Verslag huishoudelijke elektrische installatie op laagspanning en zeer lage spanning

Referentie: **003-20260831-05**	Datum controle: **31/08/2026**
Keurder: **003**

Eigenaar:	**Van De Velde Gerard**	EAN-code:	**Onbekend**
Adres installatie:	**Sint-Elooistraat 4, 9820 - Merelbeke**	Nummer teller(s):	**47805585**
		Distributienetbeheerder installatie:	**Fluvius**

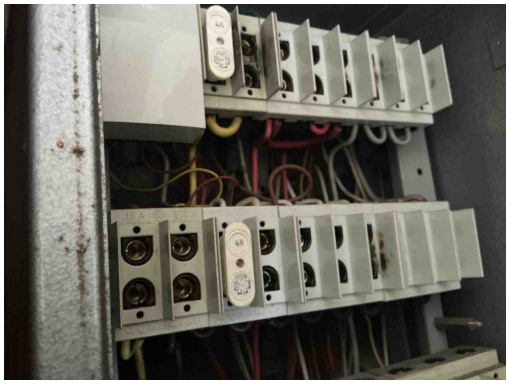
B30 - De houder van de beveiliging in een huishoudelijke ruimte is niet voorzien van aangepaste kalibreerelementen (Boek1: 5.3.5.5).

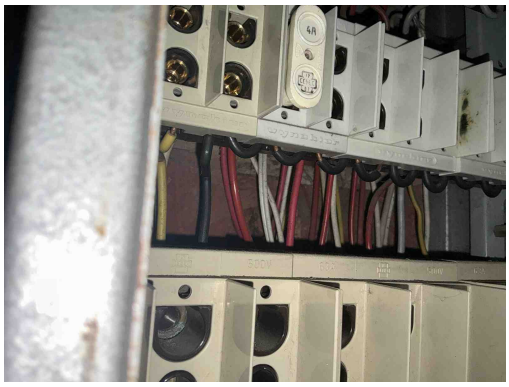
D08 - De nodige markeringen op de beveiligingstoestellen ontbreken of zijn onleesbaar (Boek 1: 5.3.5.5).

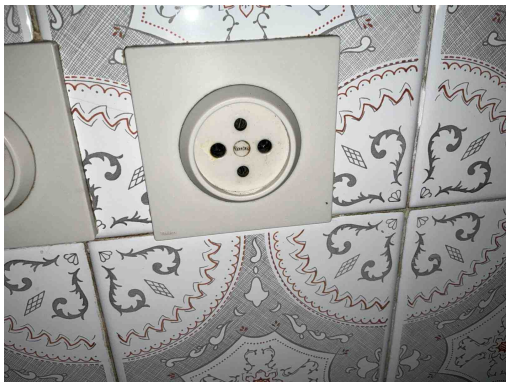
C27 - Het gebruik van geleiders van het type VTLmB (côte-à-côte) is niet toegestaan (Boek 1: 1.4.2.1).

B14 - Abnormale opwarming van de beveiligingen, schakelapparatuur, aansluitklemmen (Boek 1: 4.4.1.1).

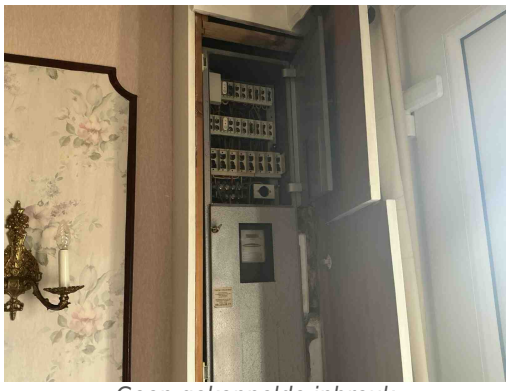
T11 - De contactdozen waarvan de toegekende stroomsterkte maximaal 16A en de toegekende spanning maximaal 250V bedraagt en niet bedoeld zijn voor de voeding van een of meerdere verbruikstoestellen voor een specifiek doel en niet geplaatst zijn in of op schakel- en verdeelborden, beschikken niet of IPXX-D (incl. gemeenschappelijke delen residentieel geheel) (Boek 1: 4.2.2.3/5.3.5.2).

T12 - De contactdozen bezitten geen aangesloten aardingscontact (Boek 1: 4.2.2.3/5.3.5.2).

Klasse 0 toestel verboden
